**敦賀発電所2号機  
審査資料の不適合事案を踏まえた  
審査資料の記載内容の信頼性の確保について**

**2021年10月26日**

**日本原子力発電株式会社**

本資料では、敦賀発電所2号炉 新規制基準適合性審査（地質・地質構造）における審査資料のうち、ボーリングコア柱状図記事欄の記載に係る事案に関し、原子力規制検査（令和3年10月4日～）において、当社が説明した内容と、当社が取り組んでいる改善活動の内容について報告する。

図4-1 更に元となるデータとの差異の確認関係図（6孔）

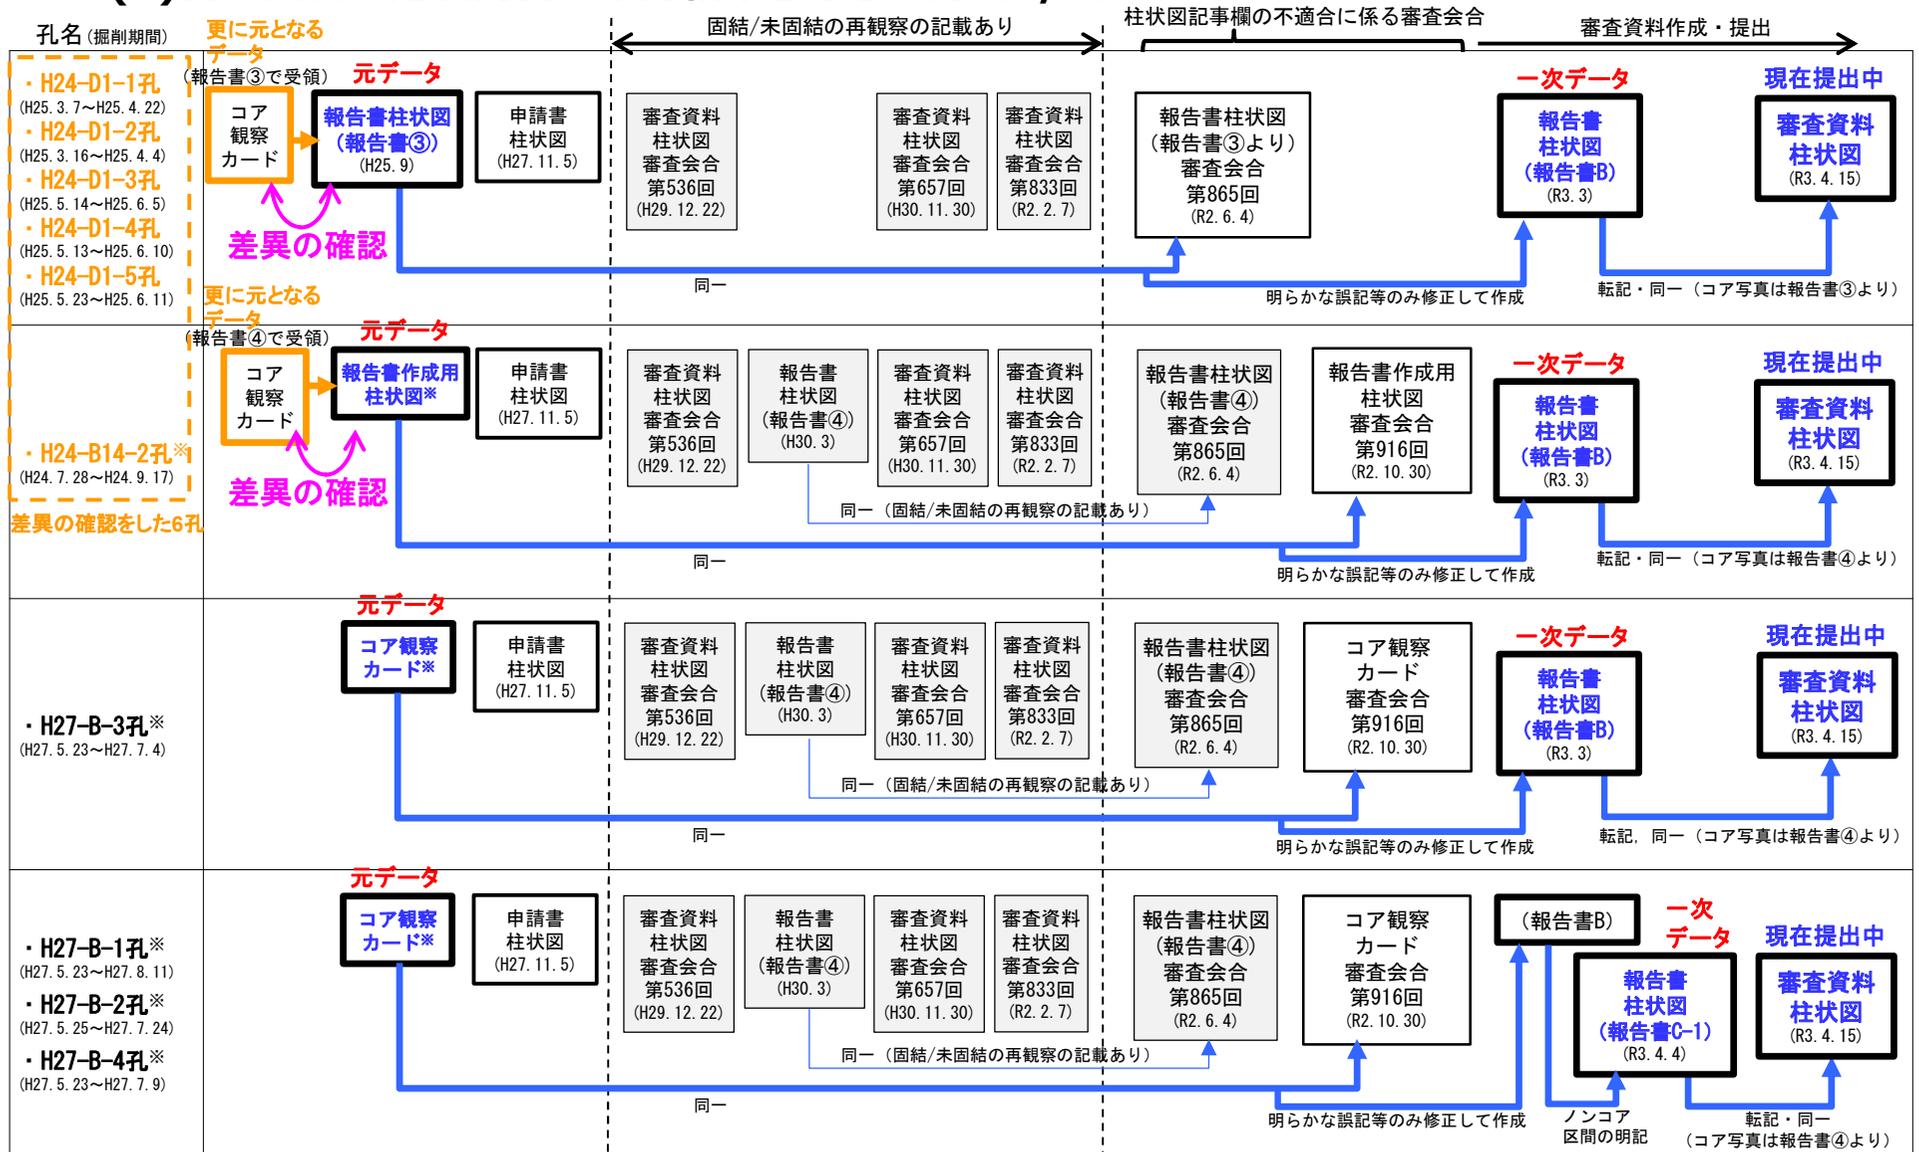
- 原子力規制検査において、調査データのトレーサビリティの観点から、報告書柱状図と報告書作成用柱状図（以下「報告書柱状図等」）を元データとして作成しているボーリング柱状図（計6孔）について、更に元となるデータであるコア観察カードの記載との差異について確認を行った。
- 差異の確認を行った範囲を図4-1に示す。

- 今回の検査の記録等の抜き取り確認において、3ヶ所の差異についてご指摘があり、当社として確認を行った。
- ご指摘のあった3箇所について確認をした結果、3ヶ所のうち2ヶ所については報告書柱状図等の誤記等（誤記、記載漏れ）に該当すると確認した。確認結果を図4-2-1～図4-2-3に示す。

- 計6孔全体について確認を行った。差異の確認に当たっては、
  - a.報告書柱状図等とコア観察カードのそれぞれに記載はあるが値や内容が異なる箇所
  - b.報告書柱状図等に記載はあるがコア観察カードに記載がない箇所
  - c.コア観察カードに記載はあるが報告書柱状図等に記載がない箇所を抽出し、それらが、報告書柱状図等の誤記等に該当するか否かを確認した。
- 確認の結果、報告書柱状図等の誤記等に該当する箇所が13ヶ所あることを確認した（①の2ヶ所を含む）。なお、このうちの2ヶ所については、現在提出している審査資料のボーリング柱状図ではすでに修正済である。
- 確認結果を表4-1に示す。

図4-2-3 差異の確認結果  
(H24-B14-2孔 深度47.37~47.40m (破碎部))

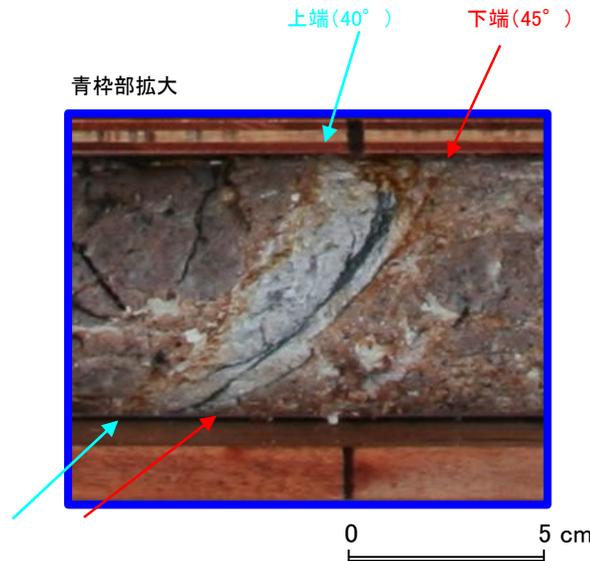
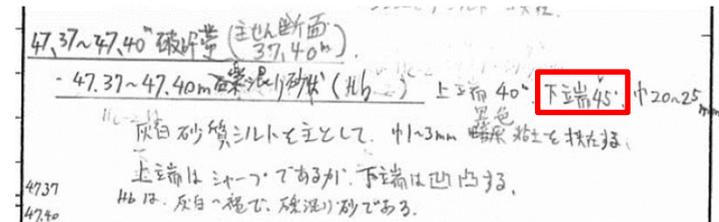
【指摘】コア観察カードには下端境界の角度の記載があるが、報告書作成用柱状図には記載がない。

- コア写真では、破碎部の上端、下端とも境界は明瞭で、下端境界は凹凸があるが、45°という値は写真と整合的である。
- 上記の状況から、下端境界の45°は柱状図への記載漏れである。
- 当該箇所については、現在提出している審査資料のボーリング柱状図を修正する。
